Contactpersoon
G.J. Wijkhuizen
Datum
10 Februari 2010
Ons kenmerk
PZDT-R-10045 ontw
Onderwerp
Erratum Planbeschrijving Philipsdam Noord [18]

015133 2010 PZDT-R-10045 ontw
Erratum Planbeschrijving Philipsdam Noord

Figuur 2

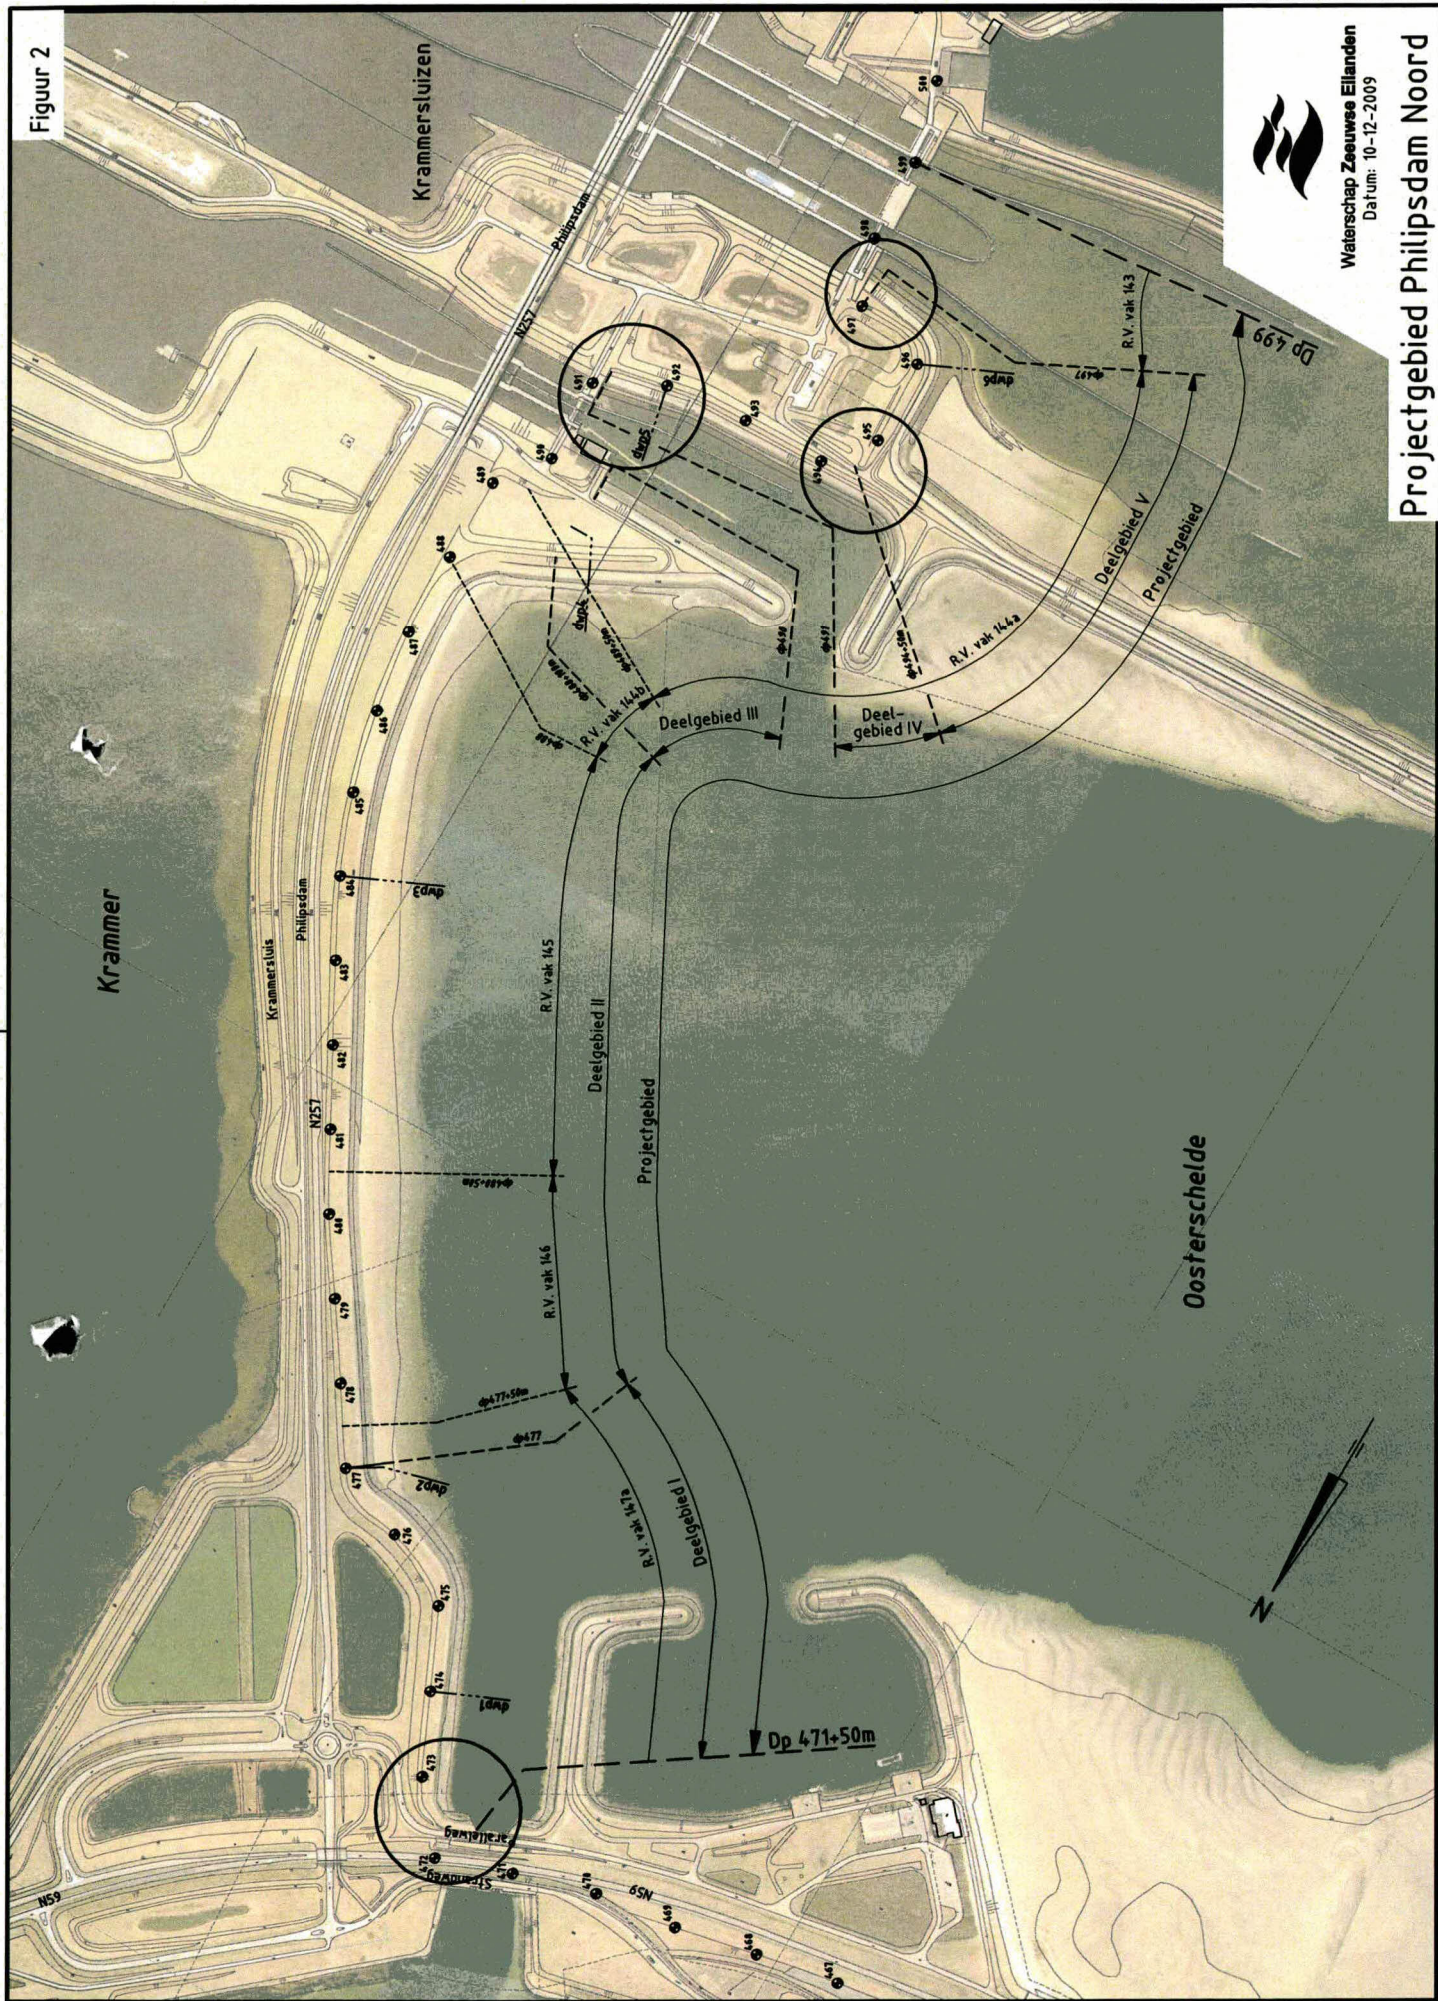
De noordelijke werkgrens van het projectgebied wordt verlegd van dp 473 naar dp 471+50m. Projectbureau Zeeweringen zal de steenbekleding, die tussen de oorspronkelijke werkgrens en de spuisluis ligt over een lengte van circa 150m, meenemen in de uitvoering. In bijgevoegde figuur is de nieuwe werkgrens weergegeven.

Op de berm worden nieuwe onderhoudsstroken aangelegd. In de huidige situatie is er op een viertal locaties geen mogelijkheid om deze onderhoudsstrook te bereiken vanaf de werkwegen van het sluisencomplex voor inspectie en onderhoudswerkzaamheden. Om de nieuwe steenbekleding aan te brengen zullen er op deze locaties tijdelijke voorzieningen aangebracht moeten worden. Deze blijven in de nieuwe situatie liggen zodat er goede verbindingen ontstaan tussen de onderhoudsstroken van de steenbekleding en de werkwegen van het sluisencomplex. Het hoogteverschil tussen

berm en kruin varieert tussen 1,2m en 2,5m. In bijgevoegde figuur zijn de 4 locaties omcirkeld.
